福島第一原子力発電所現地確認報告書

- 1 確認日
平成31年4月12日（金）
- 2 確認箇所
既設多核種除去設備
- 3 確認項目
既設多核種除去設備で発生した漏えい事象の対応状況

平成30年度に既設多核種除去設備で発生した主な漏えい事象の対応状況について東京電力から対策の実施状況等を聴取するとともに、措置状況を視認できる箇所について現場を確認した(下記(1)～(7))。

(写真1-1) 平成30年9月25日撮影 (写真1-2) 平成31年4月12日撮影

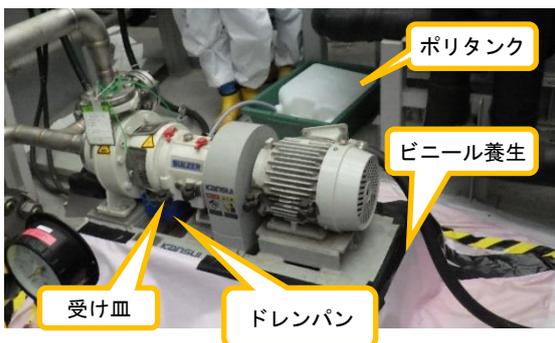
漏えい箇所は供給ポンプ1Bで、水はドレンパン内に留まっていた。原因は、供給ポンプ1Bの軸部ににじみが確認されたことからメカニカルシールの漏えいと推定したが、確認運転を実施したところ漏えいが確認されなかったことから、監視強化を行った。

平成30年9月25日の現場確認時に実施されていた供給ポンプ1B周りのビニール養生等は撤去されていた。(写真1)

漏えいの発生箇所であるメカニカルシールを3月1日に交換した。

(写真 3 - 1) 1 月 22 日 撮影

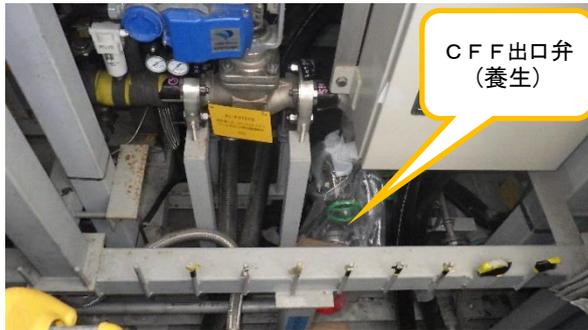
前処理設備であるC F F 二次側絞り弁グランド部から滴下が確認され、水溜まりが確認された。なお、発見時に既設多核種除去設備(B)は停止中であった。

1月22日の現場確認時に実施されていた弁周りのビニール養生は撤去されていた。(写真3)

当該弁を分解点検した結果、グランドパッキンの締め代がなくなっていた。このことを踏まえ、パッキン種類の変更等、対策を検討中である。

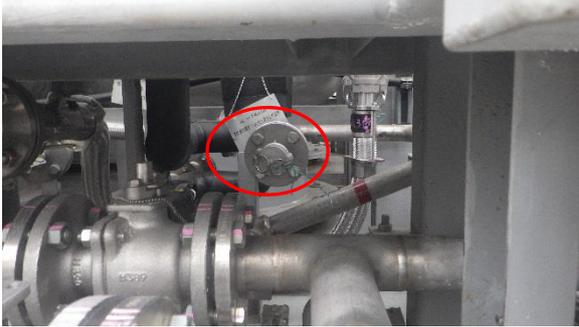
前処理設備の循環ポンプ2 C吐出弁下の床面養生シートに水溜まりを発見した。発見時既設多核種除去設備はC F F 洗浄後の起動準備中であつた。

当該フランジ部はポンプの近傍であることから、長期運転中の振動による緩みが発生したと推定している。さらに、フランジの緩み確認について水平展開箇所を検討中である。

(写真4-1)

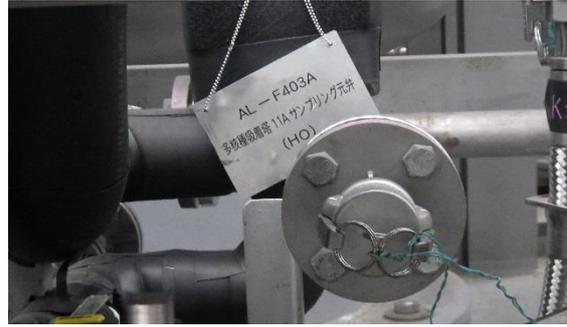
3月28日に発生したA系吸着塔11A ドレン閉止キャップからの漏えい事象における現場の対応状況を確認した。

- ・当該閉止キャップは新しいものに交換されていた。(写真4)
- ・東京電力によると、今後キャップの破損の原因究明調査を行うとのことである。
